福島第一原子力発電所 特定原子力施設に係る実施計画 変更認可申請書

- 「福島第一原子力発電所 特定原子力施設に係る実施計画」
1号機原子炉格納容器内部の詳細調査に伴い，下記の通り変更を行う。

1号機原子炉格納容器内部詳細調査について

X-2 ペネ 位置図 (平面図)

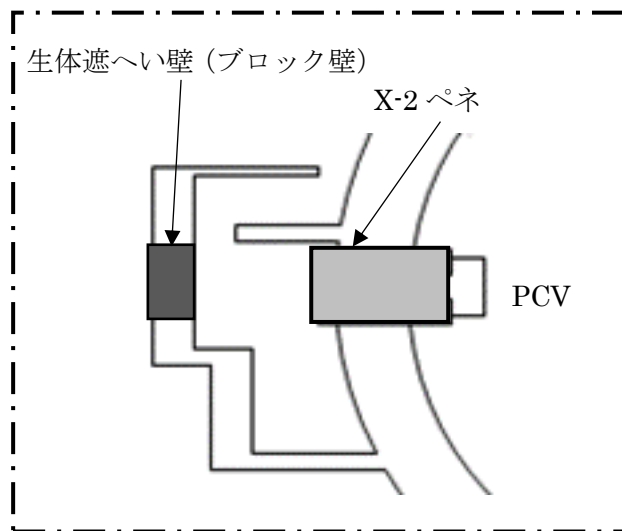
福島第一原子力発電所1号機における2019年度以降の原子炉格納容器内の調査は、原子炉格納容器貫通部X-2ペネトレーション（以下X-2ペネ）（別添－1）よりアクセス・調査装置を投入し、堆積物3次元測定、堆積物厚さ測定、中性子束測定を行うことを基本とする。それ以外の項目については、詳細を検討した上で決定する。

ある程度の水位がある原子炉格納容器内部において広範囲にわたる調査を行うため、潜水機能付ポート型のアクセス・調査装置（直径約0.3m、長さ約1m）をX-2ペネから投入する計画である。アクセス・調査装置の投入にあたっては、これまで内部調査に使用しているX-100Bペネの開口部（φ130mm）が小さいことから、X-2ペネ（内径2400mm）に新たな開口（計3箇所φ約330mm（アクセス・調査装置投入用），φ約250mm（監視カメラ用），φ約190mm（照明用））を孔あけする。X-2ペネ前に生体遮へい壁（ブロック壁）が設置されていることから、まずブロック壁を取り外した後、X-2ペネに孔あけを実施する。この際、原子炉格納容器との隔離の維持ならびに作業上の安全対策と外部へのガス等の放出防止を目的として、バウンダリとなる接続管、隔離弁を設ける。調査終了後は、隔離弁を全閉し、隔離弁から調査設備を取外し、隔離弁に閉止フランジを取り付ける。

X-2 ペネ 加工機 構造概略図

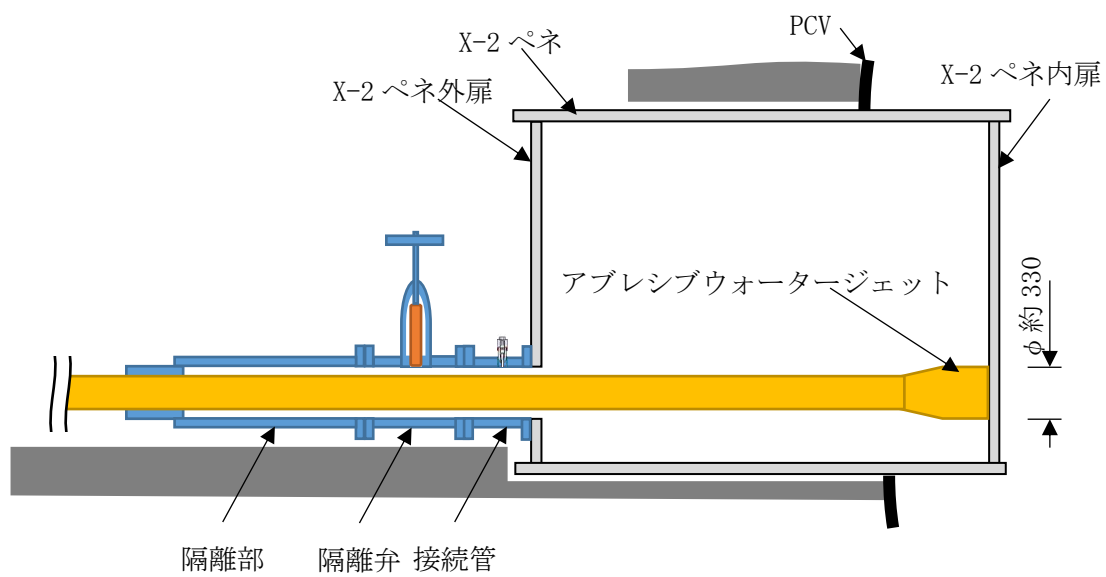
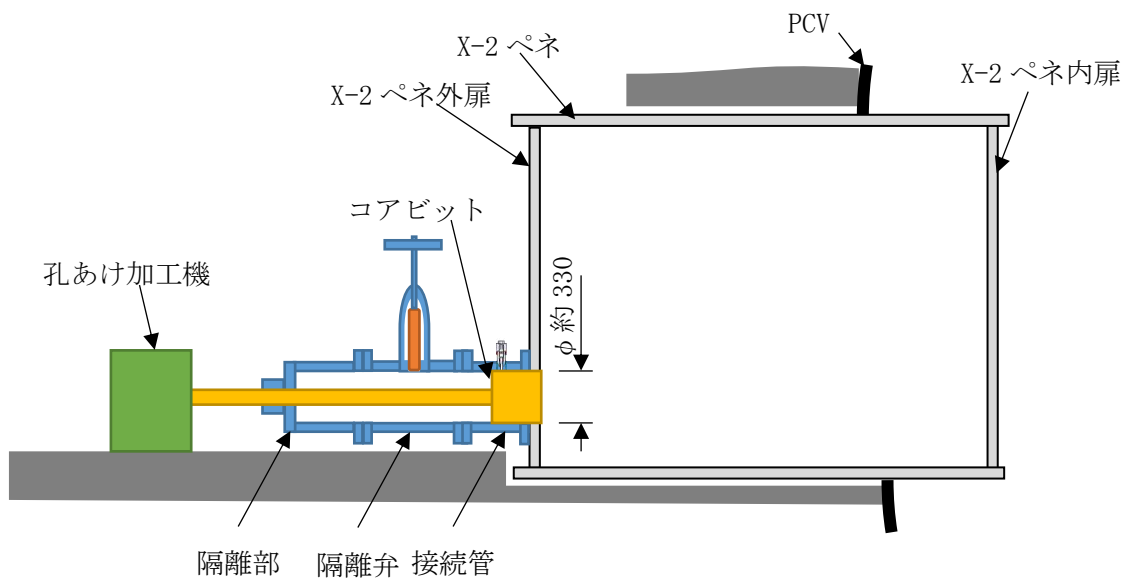
X-2 ペネのエアロック外扉及び内扉を、孔あけ加工機（コアビット、アブ्रेसイブウォータージェット）による孔あけを実施する。孔あけ箇所についてはバウンダリとなる隔離弁、接続管を取り付けるとともに、著しい漏えいがないことを確認した上で、孔あけする。（別添－2 参照）隔離弁は、加工後の孔あけ加工機取外しの際に閉じる。外扉、内扉の孔あけ後、原子炉格納容器地下階のグレーチングをアブ्रेसイブウォータージェットにて加工し、アクセスルートを確認する。ガイドパイプを挿入し、ガイドパイプ固定ピンにて固定後、隔離弁にシールボックス、アクセス・調査装置を内包するケーブルドラムを取り付ける。（別添－3）

調査設備 バウンダリ構造概略図

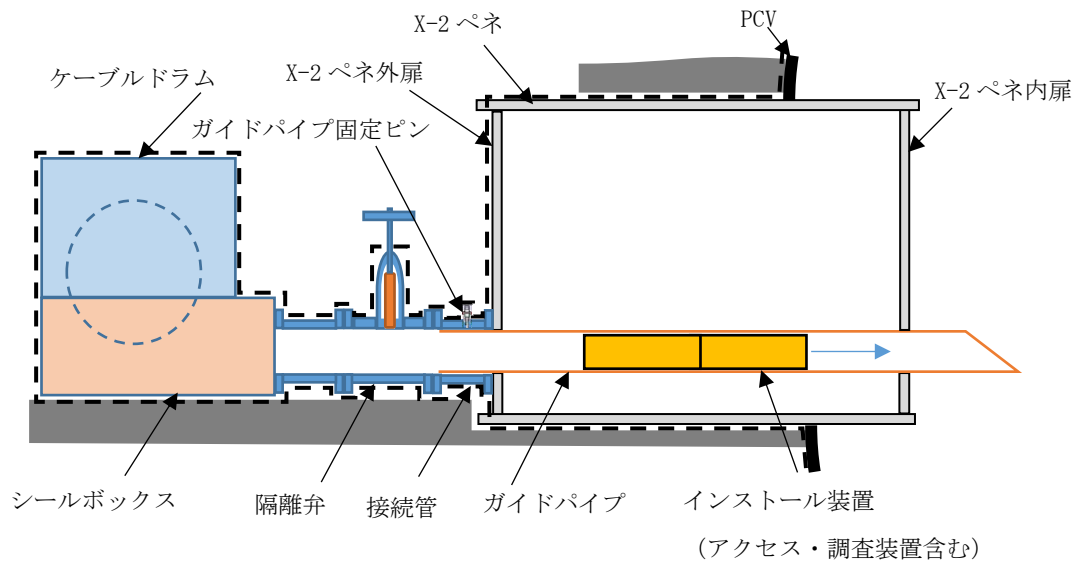
なお、内部調査に用いる機器については、当該機器からの著しい漏えいがないようバウンダリ機能を構築する。（別添－3，4）

原子炉格納容器内部詳細調査 概略図

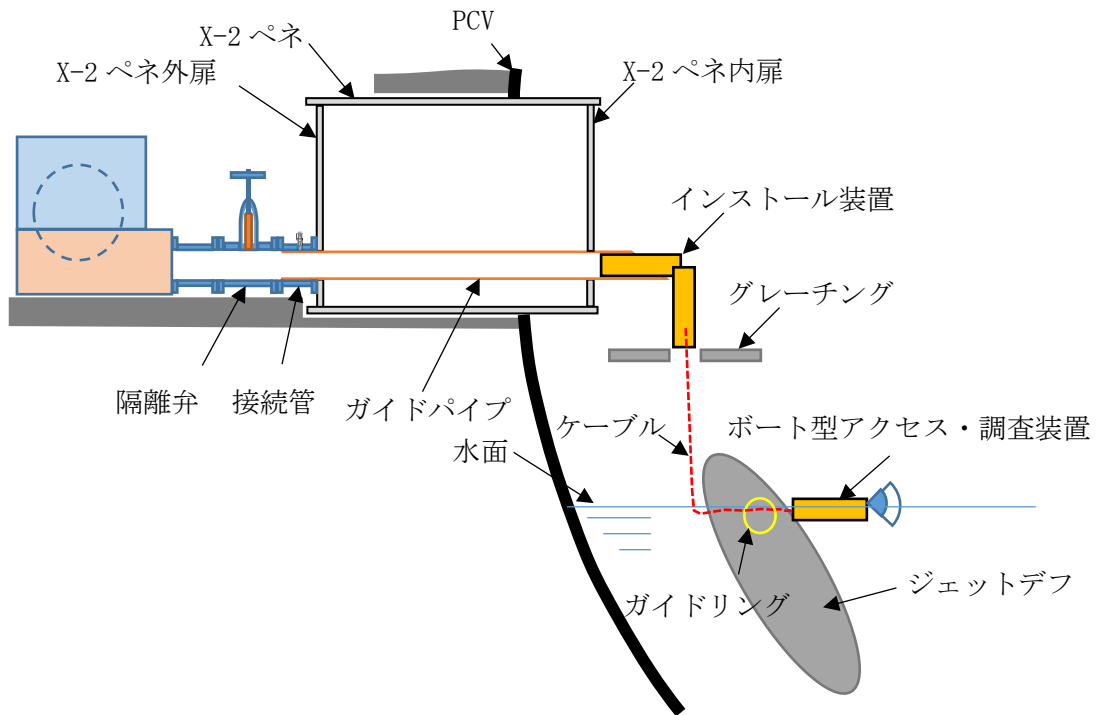
アクセス・調査装置はガイドパイプ内を通過させ、原子炉格納容器地下階にアクセスし、水上を移動させながら、堆積物 3 次元測定、堆積物厚さ測定、中性子束測定を行うことを基本とする。ガイドリングをジェットデフに取り付け、アクセス・調査装置はガイドリング内を通過させ、既設構造物へのケーブルの絡まり等を防止する。アクセス・調査装置はケーブルドラムと一体になっており、異なる調査ごとにアクセス・調査装置と一体のケーブルドラムの取り換えを行う。

閉止フランジ設置後 原子炉格納容器バウンダリ範囲概略図

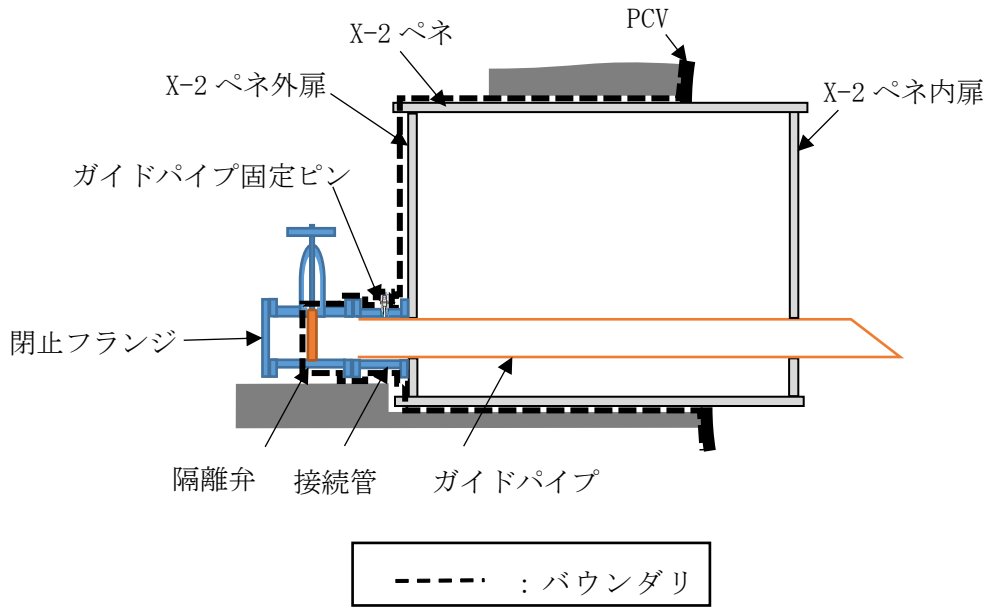
調査終了後、隔離弁を全閉し、シールボックス、ケーブルドラムを撤去し、隔離弁に閉止フランジを取り付け、原子炉格納容器バウンダリ機能を維持する。（別添－5）

福島第一原子力発電所 1 号機における X-2 ペネの構造変更に伴い新たな原子炉格

納容器バウンダリとなる箇所を別添－５に示す。このうち設置する接続管，隔離弁，閉止フランジのシール部は，現状の原子炉格納容器内圧力を考慮した設計を行い必要な構造強度を有するものとする。
